Open Kap Lansingerland

Quick scan

referentie	projectcode	status
RIS429-3/azakv04	RIS429-3	definitief 3.0
projectleider	projectdirecteur	datum
Ir. A.J. Sijker	Ir. A.C. de Wit	17 februari 2014

Afbeelding 3.1. Beelden uit plan ONL

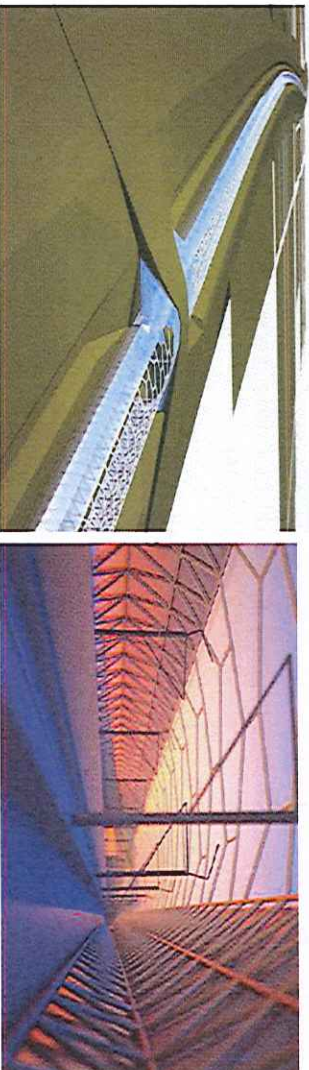
Het plan 'open kap' is over het grootste deel van het traject een constructie die van circa 3 m tot circa 8 m boven het maaiveld zal uitsteken. De kap zal derhalve meer of minder materiaal vragen afhankelijk van de plaats waar dit bekeken wordt. Op de visuals zijn aan beide zijden van HVOB grondwallen aangegeven. Het is lastig om te beoordelen hoe de hoogte van de grondwallen zich verhouden tot de hoogte van de 'open kap'. Door deze constructie wordt de barrèrewerking van de HSL-lijn niet beïnvloed. Verbindingen/overbruggingen tussen de oost - en westzijde kunnen alleen door middel van een afwijkende constructie gerealiseerd worden. Immers, deze delen worden in tegenstelling tot de open delen, belast door onder andere verticale belastingen als gevolg van grondgewicht (bij ecoduct), belasting als gevolg van druk/zuiging door treinpassages, et cetera. Ter plaatse van bestaande kruisingen (viaducten, zie afbeelding 2.2) zal de kap een verloop nodig hebben van 'hoog' naar 'laag'. De kapconstructie ligt hoger dan het viaduct, waardoor dit een aanpassing aan de voorgestelde standaard-oplossing vergt.

Het lijkt dat er op de visuals geen rekening is gehouden met de aanwezige lokale omstandigheden, zoals naastliggende (onder andere Randweg West en busbaan) en kruisende wegen. Extra voorzieningen ter bescherming van de kap tegen mogelijke aanrijding van wegverkeer, en extra voorzieningen ten behoeve van overgang kap op bestaande viaducten hebben invloed op de kap. De kap is een grotere constructie dan de bestaande schermen en heeft daardoor bij een calamiteit (bijvoorbeeld aanrijding door wegverkeer) een grotere impact. In dit geval impact op de beschikbaarheid van de spoorlijn.

Een integraal ontwerp houdt rekening met bovengenoemde factoren. In het plan van ONL is dit niet gebeurd.
